Oggetto: Osservazioni al procedimento autorizzativo dell'opera denominata
“Razionalizzazione della rete di alta tensione nelle aree di
Venezia e Padova” (interventi denominati C2 e C9/7)

Riferimento intervento denominato C2 – Nuova Stazione elettrica.

**Immagine di inserimento nel contesto allegata al progetto di Terna
(DGCR 10100BSA00599_16 – Punto di ripresa 52a)**

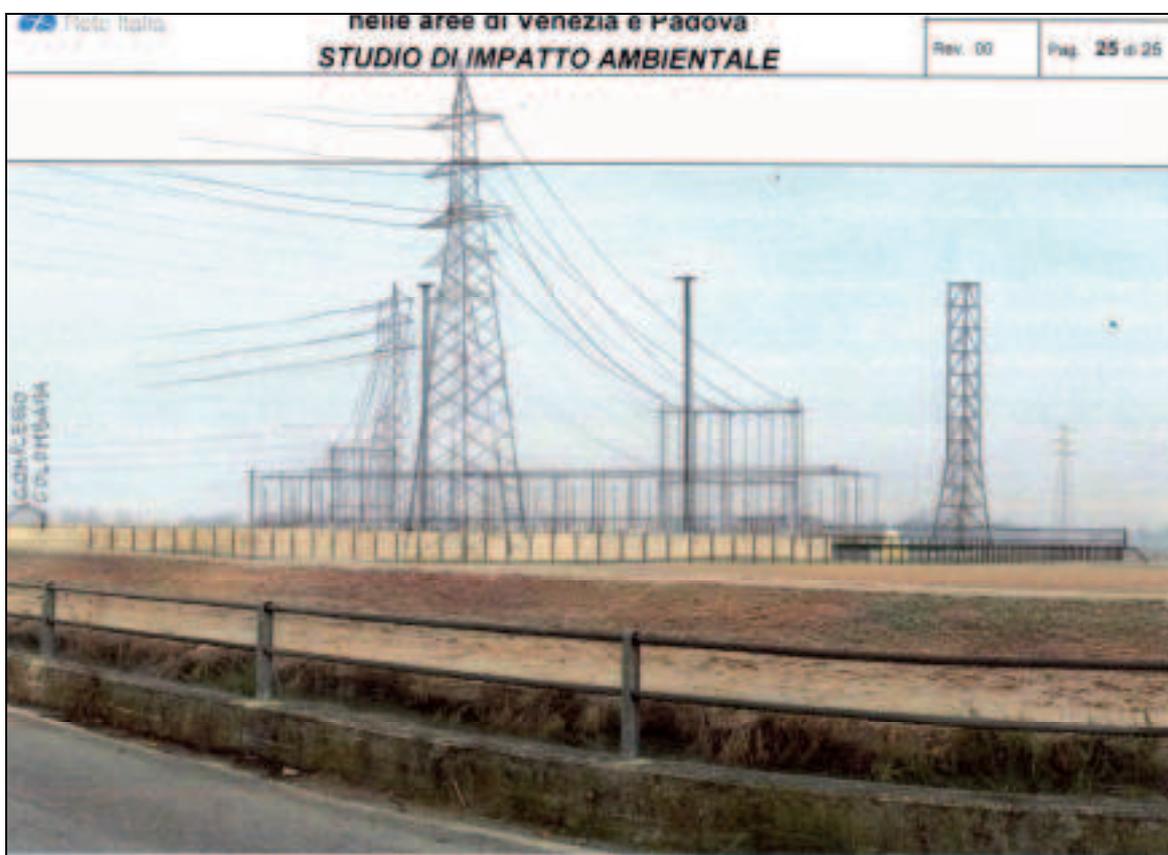
Inoltre, in merito alle modalità di valutazione rappresentate sul progetto in oggetto, si evidenzia che le immagini di inserimento nel contesto allegate al progetto (DGCR 10100BSA00599_16 - Punto di ripresa 52a) **sono fuorvianti e non sono assolutamente rappresentative dell'impatto con gli interventi di progetto abbassati di circa 10 metri, senza il nuovo piano di realizzo rialzato di ulteriori 2 metri, e quindi facilmente mascherabili con i pochi alberi fotoinseriti**. Tali sconcertanti errori di rappresentazioni sono facilmente verificabili in quanto la mura di recinzione esistente della stazione elettrica attuale che compare sulle immagini (realizzata in pannelli di calcestruzzo prefabbricati) è alta circa 2,5 metri, ed è quindi facilmente confrontabile con gli interventi di progetto e le relative altezze dichiarate. Nella pagina seguente si riporta sopra una delle immagini di inserimento allegate al progetto e sotto la stessa immagine con le strutture proporzionate più correttamente rispetto al contesto.

L'immagine con le strutture più proporzionate mostra la più realistica entità delle opere previste soprattutto in altezza (i tralicci di circa 45 m., le estese strutture aeree della stazione che raggiungono i 17 m., le torri faro da 35 m., la torre per telecomunicazione da 30 m., il rialzo ulteriore di circa 2 m. della stazione e delle sue strutture dal piano campagna circostante) e che le opere compensative di mascheramento previste risultano quindi assolutamente insufficienti.
Inoltre la mancanza di un riferimento visivo con tutte le abitazioni a sud di Via Colombara impedisce di valutarne l'effettiva vicinanza, che è assai ridotta.
